市民の手による 石木ダムの検証結果

2011 年 5 月 20 日

石木ダム建設絶対反対同盟

【図表2】 1990年7月洪水の氾濫区域図

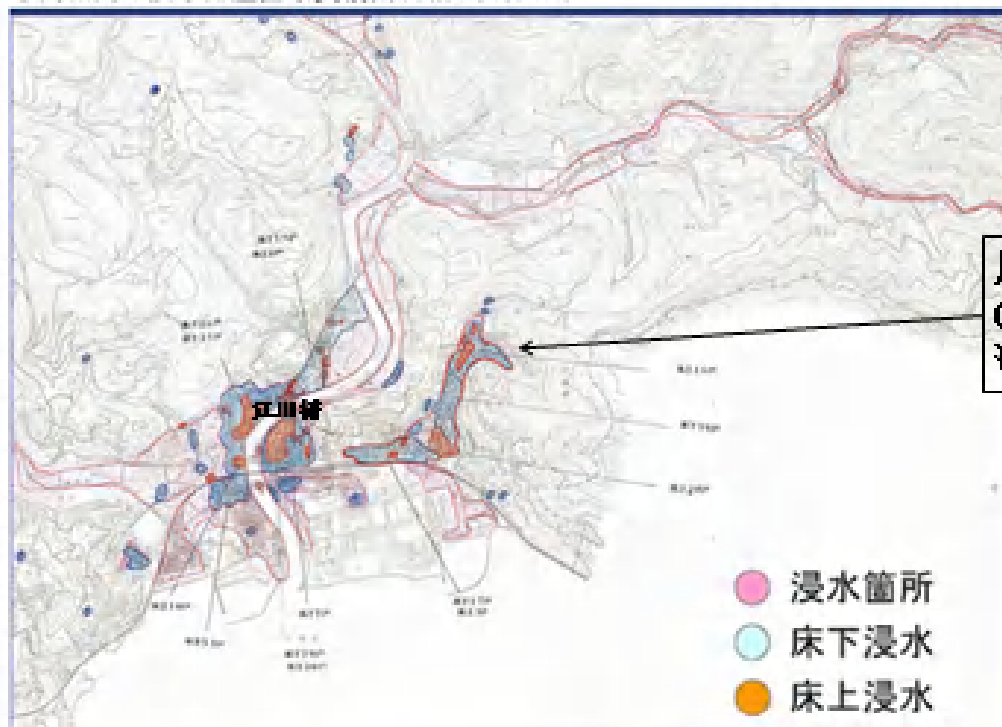
川棚町の近年の洪水記録を見ると（【図表1】）、1990年7月洪水の雨量がずば抜けて大きく、同洪水が近年最大の洪水である。1990年7月洪水では【図表2】のとおり、川棚川の下流部、特に江川橋付近を中心に浸水被害があった。

【写真4】は川棚川最下流（川棚橋（距離標0m）から河口までの約600mの区間）の現況である。平常時の水位から1.5m程度の高さの地盤に建物が建ち並んでおり、洪水時に水位が多少なり上がれば、氾濫することは必至である。前出の【図表2】のとおり、1990年7月洪水でもこの最下流部右岸側は浸水被害があった。

【図表3】(1) 川棚川 現況堤防高(左岸)と1990年7月洪水の最高痕跡水位

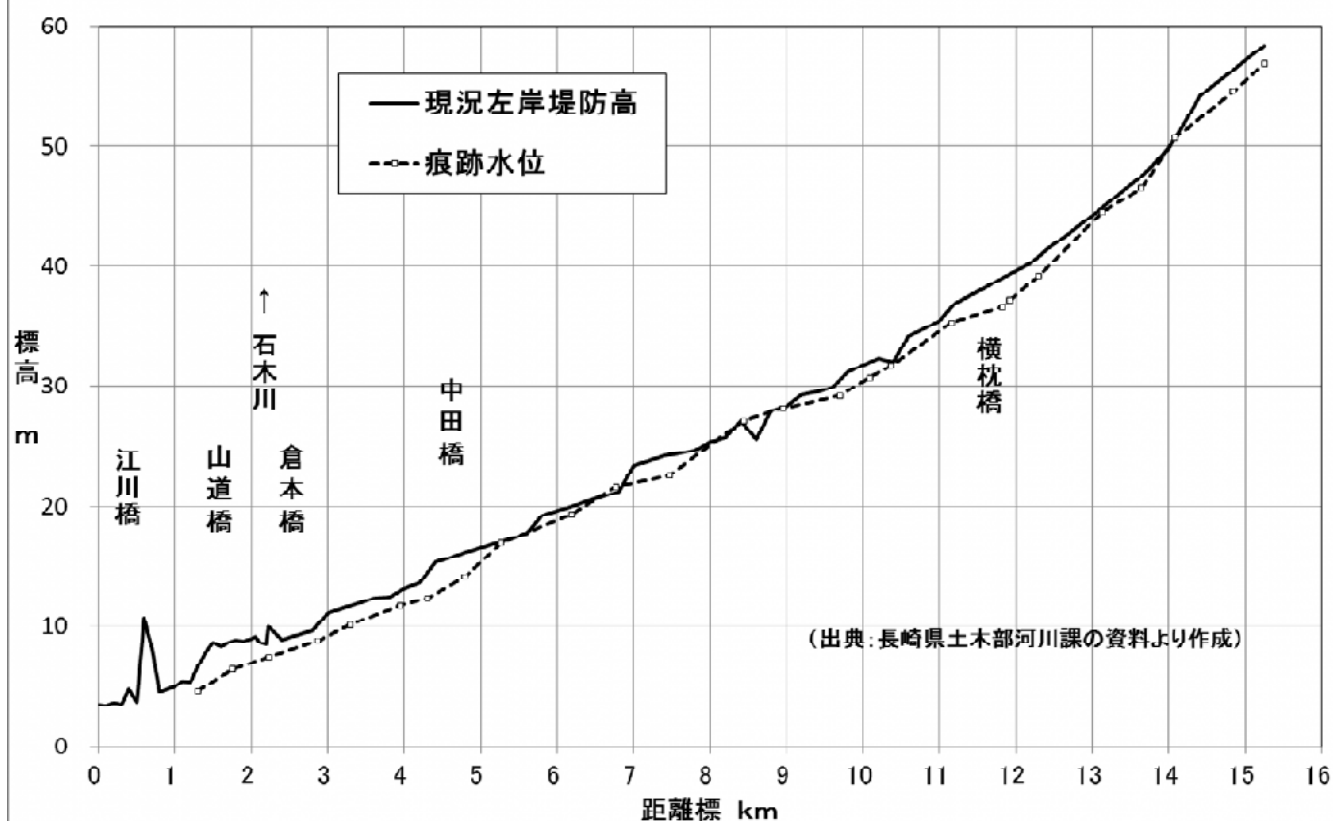
そのことは、川棚川下流部における現況堤防高と同洪水の最高痕跡水位との関係からも明らかである。【図表3】（1）、（2）のとおり、左岸、右岸とも同洪水の最高痕跡水位は現況堤防高を概ね1m以上、下回っている。2011年3月6日討論集会での長崎県の話によれば、同洪水のあと、堤防のかさ上げが行われたとの話であるが、それは事実ではない。現地の写真（【写真2】【写真3】）を見ると、江川橋下流右岸にはパラペット堤防があるが、これは1990年以前に設置されたものであり、また、上流側は堤防がかさ上げされた形跡がなく、川棚川下流部の堤防の状況は1990年洪水時と変わっていない。すなわち、下流部の堤防高は現状と同じなのであって、1990年洪水の水位は当時においても堤防高を十分に下回っていた。それにもかかわらず、川棚川下流部で浸水被害が起きたのは【写真1】が語っているように、川棚川からの越流ではなく、野口川等の支川の氾濫、内水氾濫があったからである。

【図表4】川棚川 現況堤防高－計画河床高

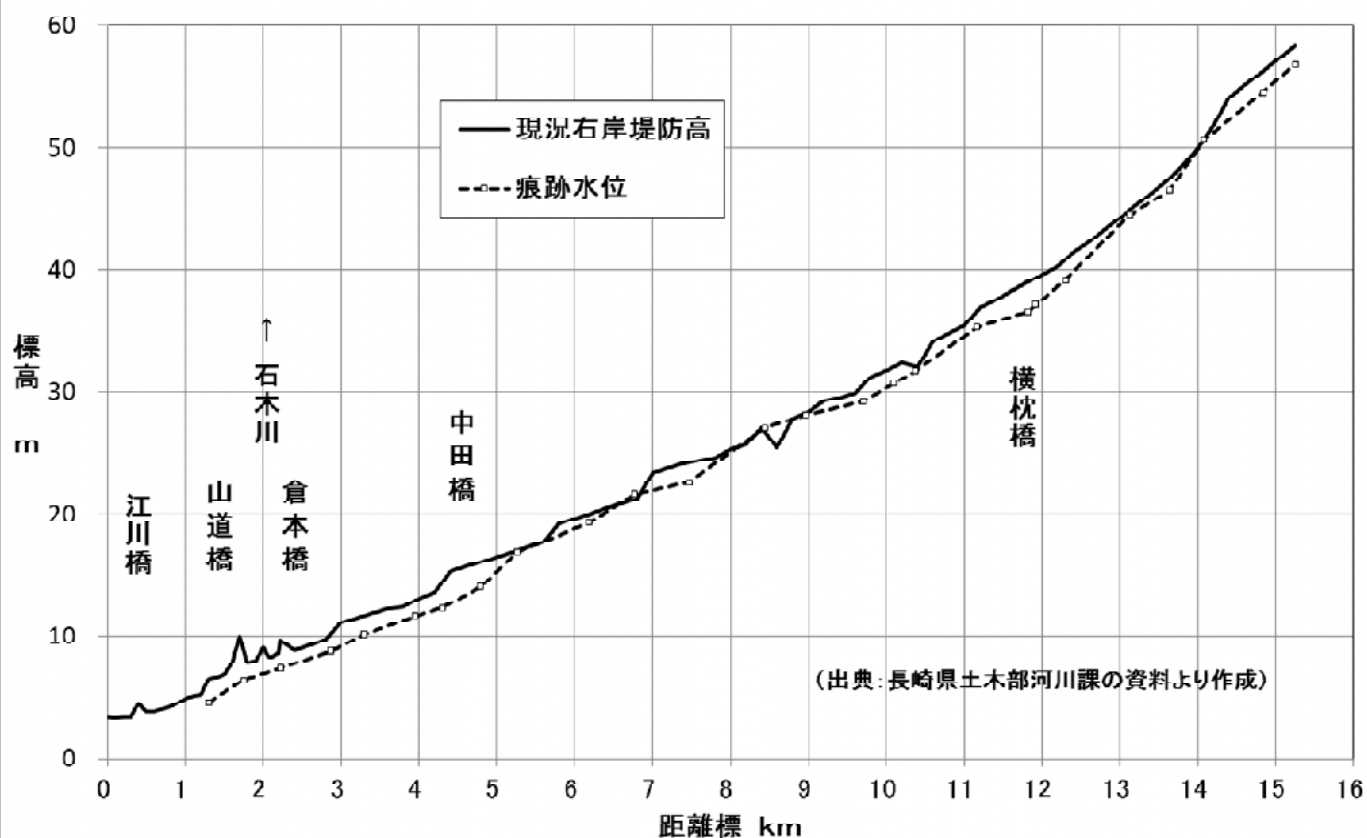
石木ダムの建設事業に川棚川の河川予算のほとんどが注ぎ込まれてきたからであるが、川棚川の現況河床高を見ると、【図表 4】のとおり、計画河床高に対して 50 c m ～ 2 m 近く高いところが多く、河床の掘削が大幅に遅れている。なお、現況堤防高を見ると、【図表 5】(1)、(2) のとおり、ほとんどすでに計画堤防高になっている。

【図表6】 1948年9月11～12日の実績雨量

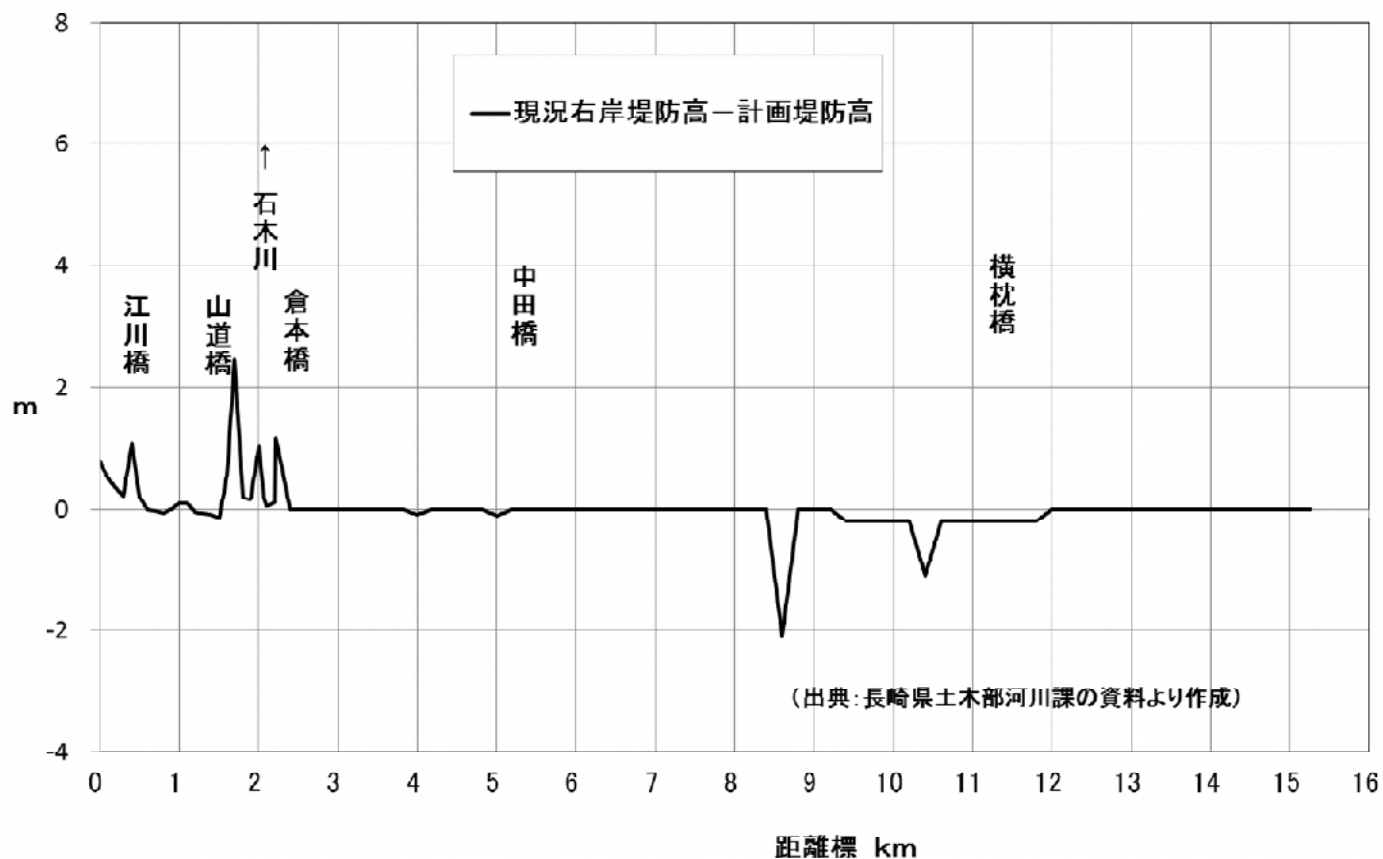
しかし、1/100 規模でも 1948 年 9 月洪水の実績流量ならば、石木ダムは不要である。この洪水の流量は観測値がないので、雨量から推定せざるを得ない。この洪水の時間雨量分布は【図表 6】のとおりで、一方、河川整備計画の目標流量（山道橋）1,400 m³/秒の算出に使われた時間雨量分布は【図表 7】のとおりである。後者は 1967 年洪水の雨量を引伸ばしたもので（[補足 1] 参照）、実際に降った雨量ではない。両者を比較すると、時間最大雨量は前者が 83 mm、後者が 138 mm であるから、当然のことながら、洪

【図表7】 1967年7月8～10日の引き伸ばし雨量(川棚川流域)

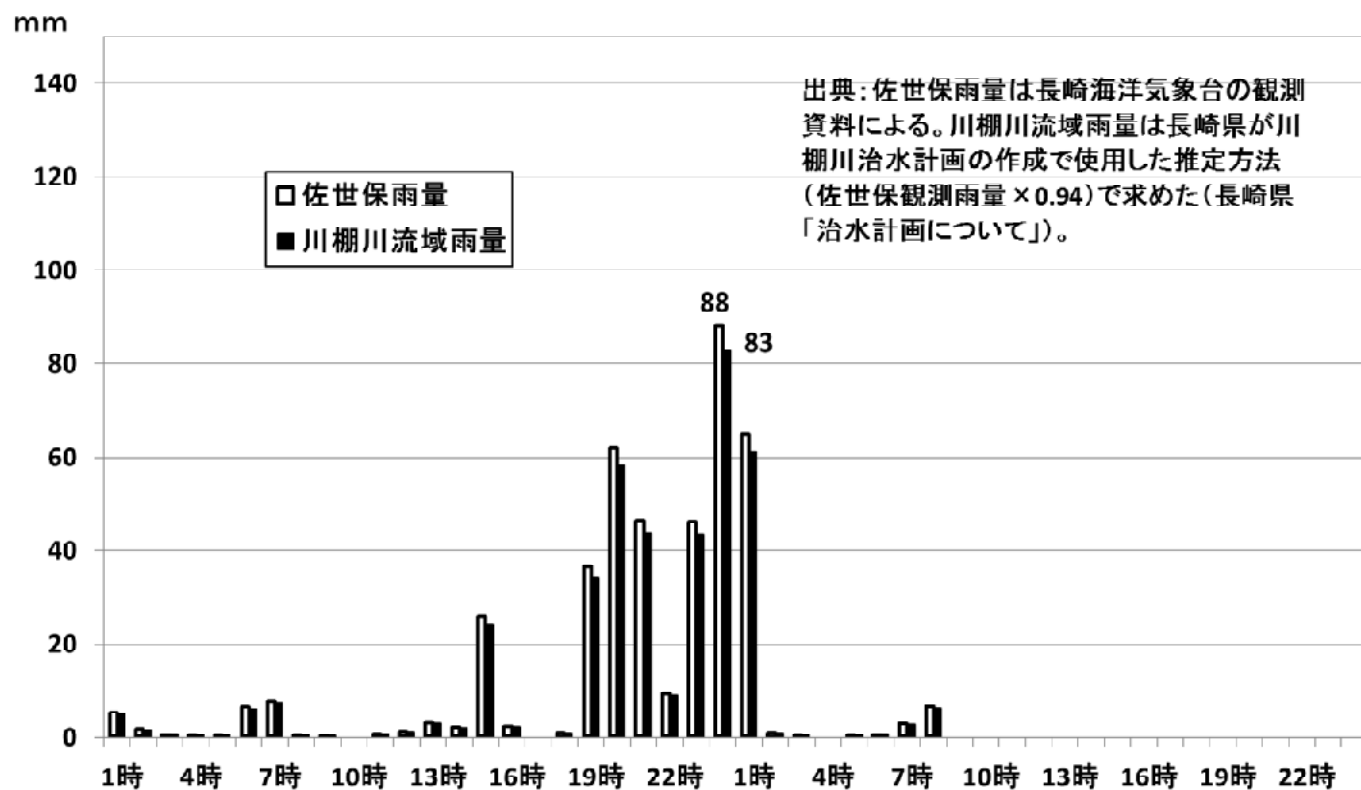
長崎県の 1,400 m³/秒の計算資料を見ると、雨量の確率計算で 1/100 の 24 時間雨量が 400mm、1/100 の 3 時間が 203 mm になったので、1967 年降雨の 24 時間雨量と 3 時間雨量をこれらの値になるように引き伸ばして、洪水流出モデルで計算した結果が 1,400 m³/秒であったと記されている。

しかし、1/100 の 24 時間雨量 400 mm と 1/100 の 3 時間雨量 203 mm は別個に求めたものであるから、1/100 の確率で同時に発生するものではない。同時に発生する確率は 1/100 よりかなり小さいはずであり、その点で、長崎県は 1,400 m³/秒を 1/100 の洪水

【図表10】 川棚川 $1,330\text{m}^3/\text{秒}$ 下時の水位(等流計算)

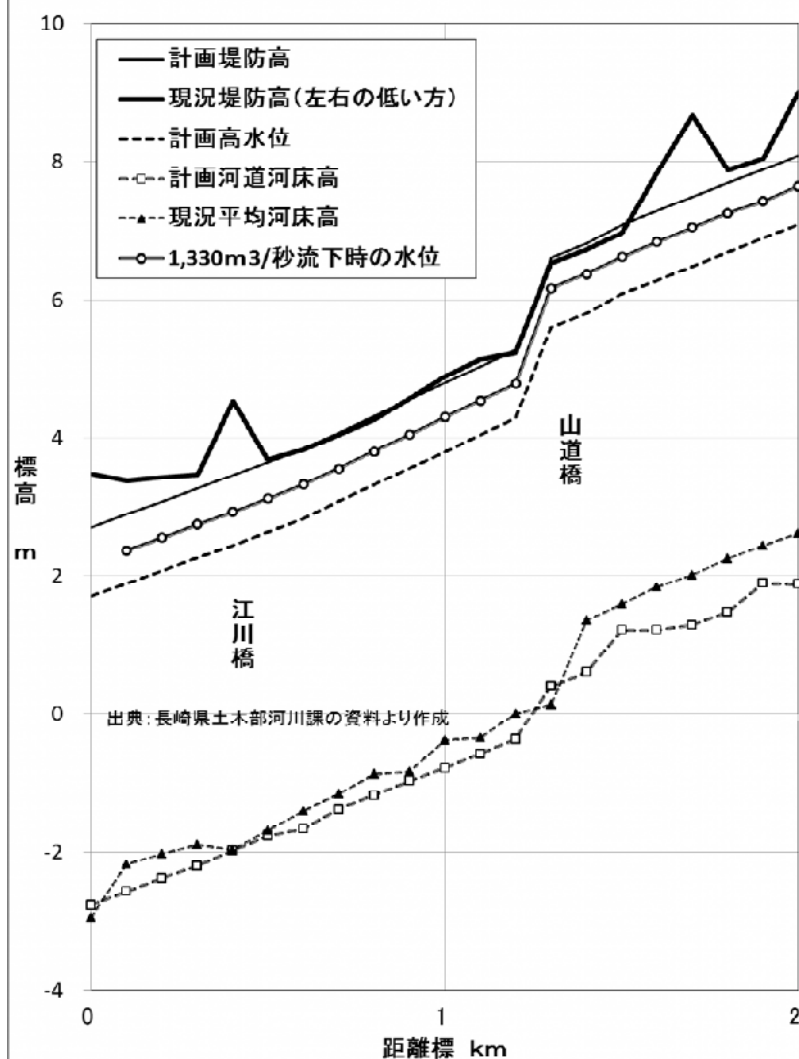
【図表 9】は石木ダムなしで 1,400 m³/秒の洪水が来た時の水位を試算したものである。計画高水位と計画河床高でダム調節後の目標流量 1,130 m³/秒（山道橋）の流下が可能とされているので、それを前提として、石木ダムがない場合の 1,330 m³/秒（既設の野々川ダムの効果を 70 m³/秒とする）^{〔注 2〕}が流下した時に水位がどこまで上がるかを石木川合流点下流について試算した（等流計算による）。

1,330 m³/秒流下時の水位は堤防の天端から概ね 40～50 cm 下にあるから、石木ダムがない状態で河川整備計画の目標流量（ダムなしで 1,400 m³/秒）が流下しても、氾濫する危険性はなく（港湾管理者の管理範囲である最下流区間を除く）、河川管理施設等構造令が求める安全度は確保される。

ただし、パラペット堤防で堤防高が確保されているところは計画高水位を超える洪水が来ても、決壊することがないようにパラペット堤防の補強工事を入念に行うことが必要である。

【図表11】川棚川・山道橋の実績洪水流量と計画洪水流量

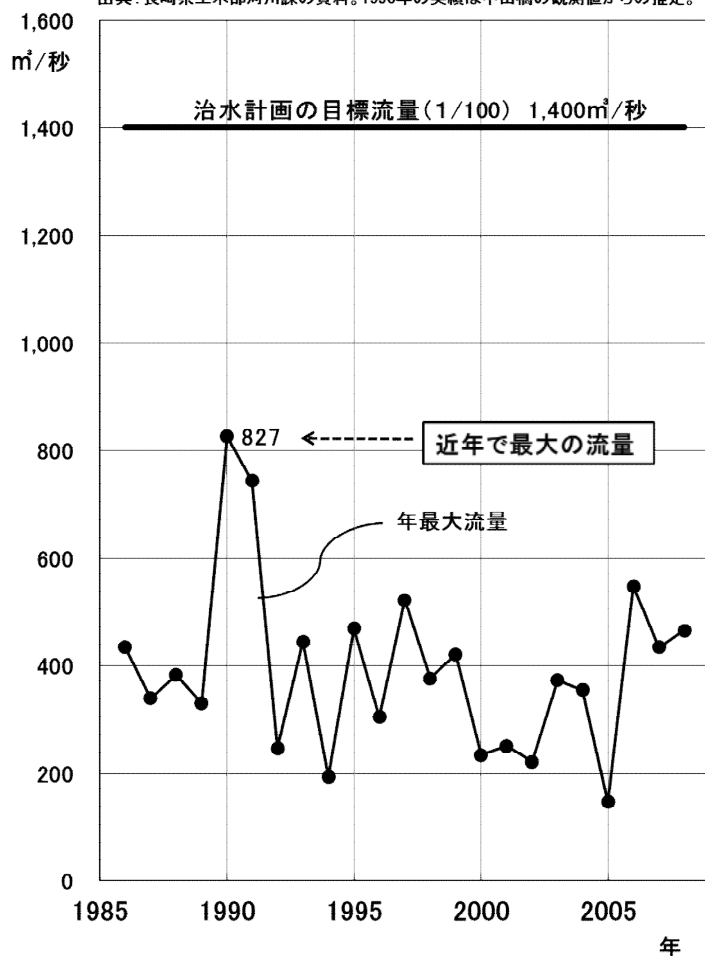
近年で最大の洪水、1990 年 7 月洪水の実績値は【図表 10】のとおり、827 m³/秒（中田橋の観測値からの推測値）であり、それと比べてみても、1,400 m³/秒はきわめて大きい値である。

【図表14】 川棚川・山道橋の渇水時の観測流量(1986～2009年)

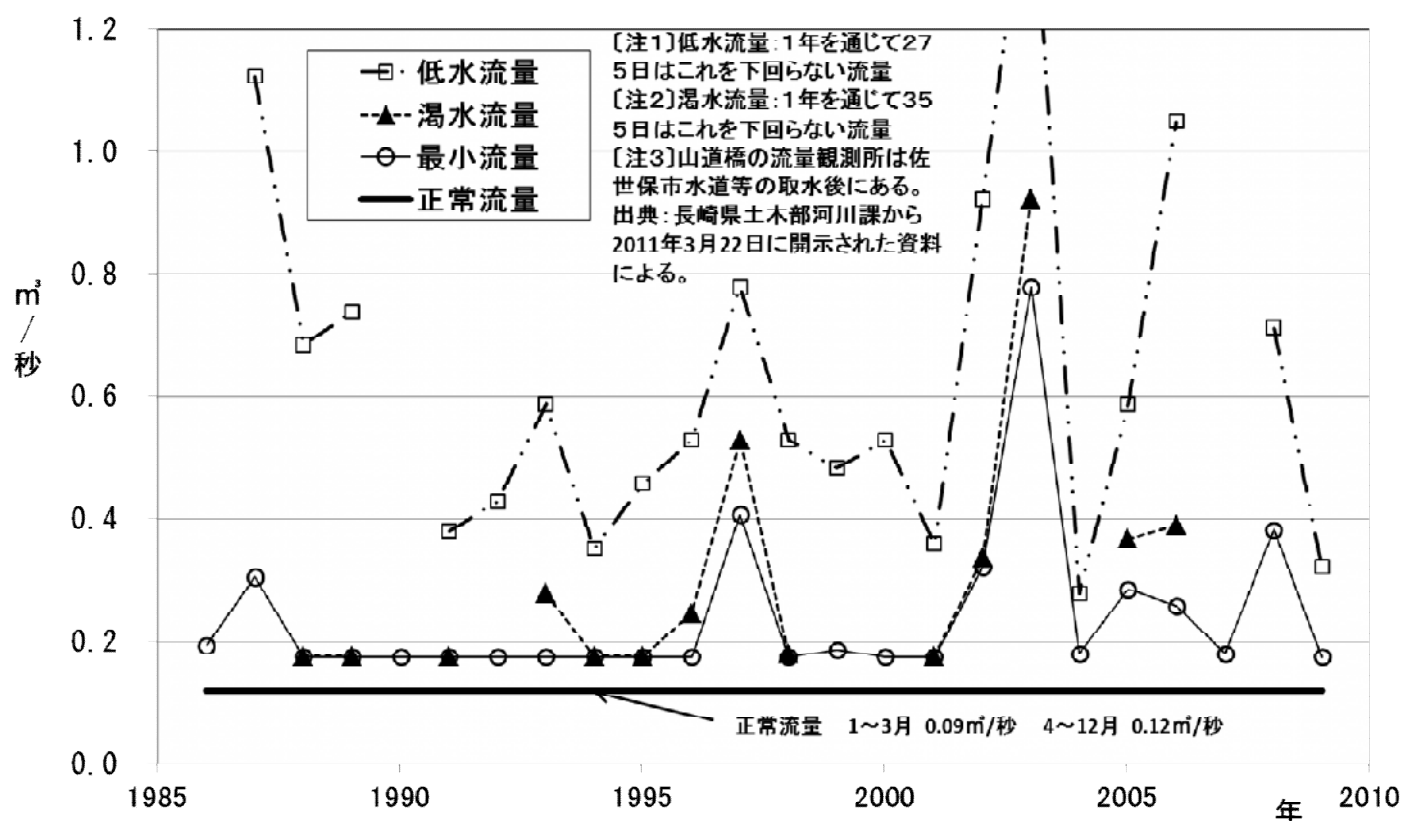
しかし、過去の山道橋の渇水時の観測流量（佐世保市水道等の取水後の流量）を見ると（【図表 14】）、 $0.12 \text{ m}^3/\text{秒}$ を下回ることがなく、取水不可となることはなかった。

【図表14】、【図表15】を見れば、川棚川の暫定水利権5,000 m^3 /日は暫定水利権として扱われるものではなく、安定水利権とすべきものであることは明らかである。石木ダムがない状態で5,000 m^3 /日を取水することが十分に可能であるにもかかわらず、石木ダム建設の理由付けのために、暫定水利権とされているのである。

【図表15】 平成19年度渇水における山道橋の観測流量と正常流量

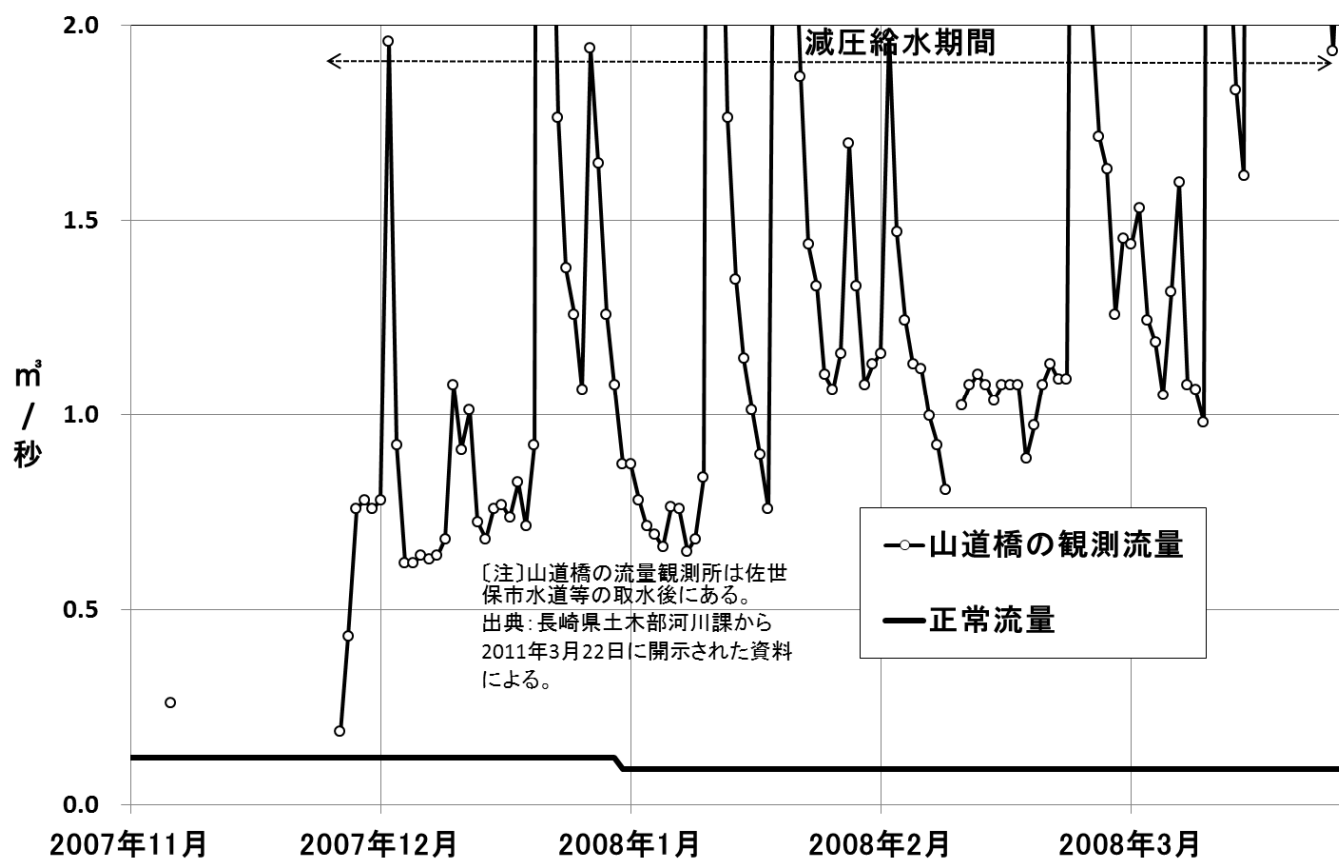
平成 19 年度の冬期渇水における山道橋の毎日の流量を見ると（【図表 15】）、ほとんどの期間で $0.6 \text{ m}^3/\text{秒}$ （日量として約 5 万 m^3 ）以上になっており、十分に余裕がある流況であった。

佐世保市水道では給水制限が約4カ月にわたって行われたが、その最中に佐世保市水道の全配水量（8万 m^3 /日前後）の半分以上にもなる水量が川棚川では海に流出し続けていた。
